Istruttoria di Valutazione di Impatto Ambientale

CUP 8970 – Istanza per il rilascio del provvedimento autorizzatorio unico regionale ai sensi dell’art. 27 bis del D.Lgs. n. 152/2006 per il progetto di *“Realizzazione di un impianto di pratopascolo fotovoltaico per produzione energia elettrica da fonte solare fotovoltaica denominato Monte di Eboli nel Comune di Eboli-Battipaglia (SA)”*

Proponente: EDP Renewables Italia Holding S.r.l. - Istanza prot. n. 219090 del 23/04/2021.

**Figura 1 - tracciato cavidotto del progetto originario**

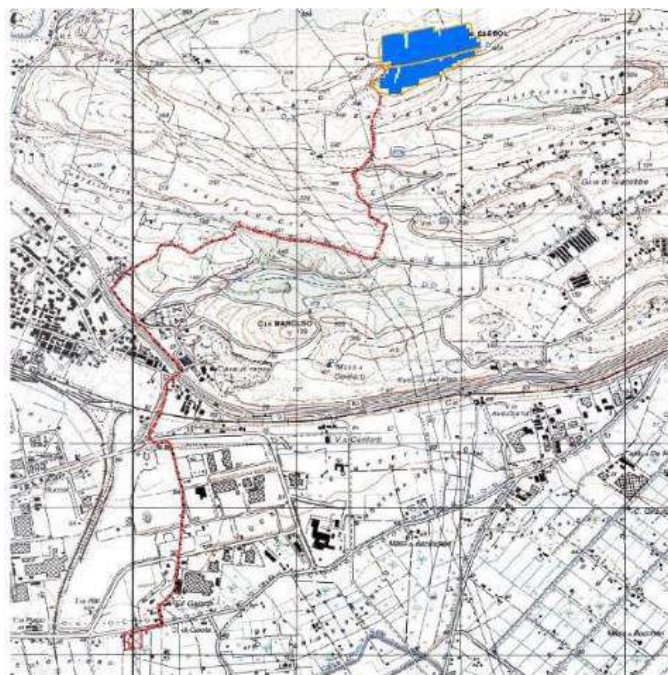
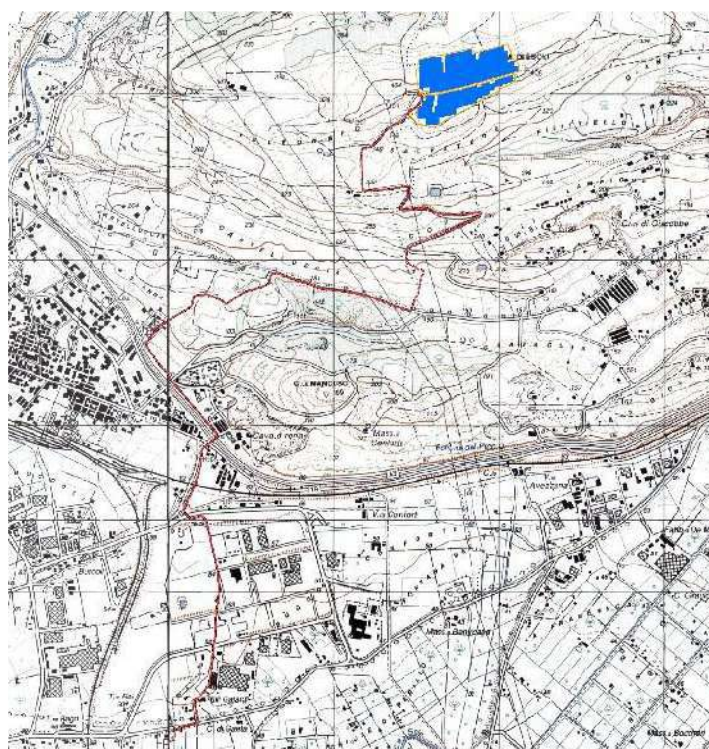
Veniva pertanto richiesto un approfondimento in merito al tracciato e alle possibili alternative.

In sede di Conferenza di Servizi, su impulso dello STAFF 501792, la società ha individuato e proposto una soluzione alternativa che prevede una lieve modifica al tracciato del cavidotto, sfruttando maggiormente la viabilità esistente.

**Figura 2 - tracciato del cavidotto a seguito di modifica proposta in sede di Conferenza di Servizi**

**Figura 7 - layout impianto (elaborato 22.4 – maggio 2022)**

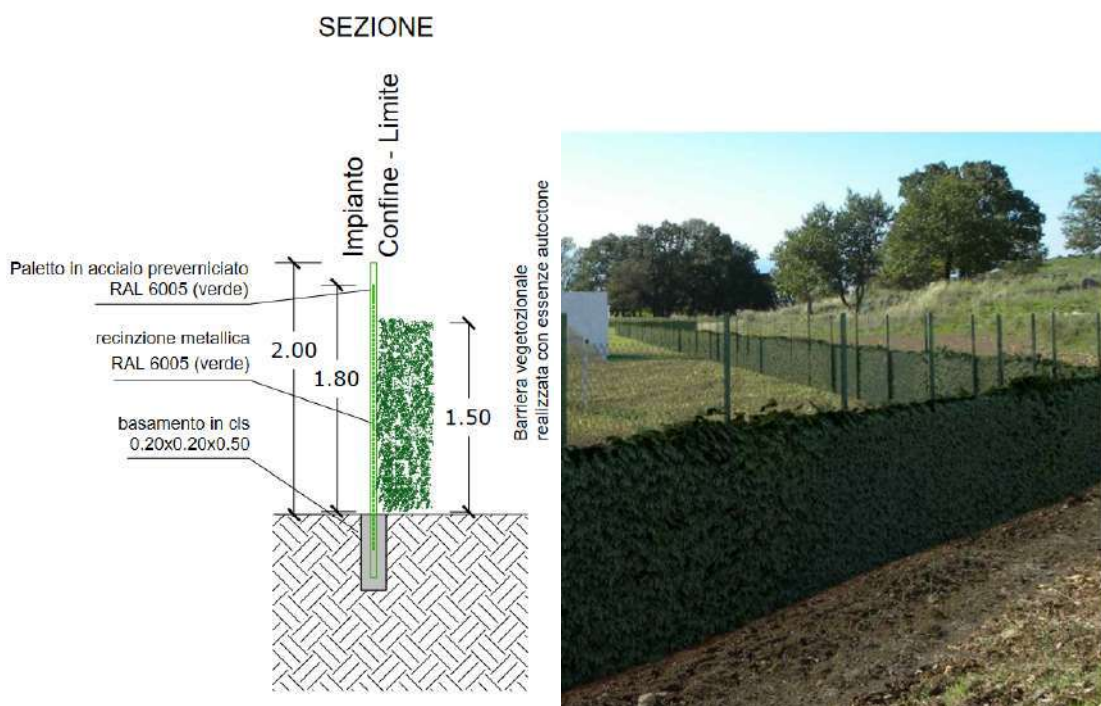
Tale richiesta deriva dalla circostanza che ad esempio la porzione dell'impianto Sud-Ovest interferisce con un impluvio naturale rilevato anche nella tavola di progetto n. 26 (rilievo plano-altimetrico).

La Società ha preso atto delle osservazioni formulate dallo Staff 501792, procedendo alla eliminazione delle stringhe fotovoltaiche interferenti con i fossi presenti in sito, come da planimetria di seguito riportata.

Inoltre, al fine di salvaguardare i predetti fossi naturali, la Società ha proposto di eseguire gli attraversamenti dei cavi elettrici con tecnica no dig (T.O.C.), come riportato nell'elaborato 22.4 rubricato *Fossi di imphuvio planimetria sezioni e profili*.
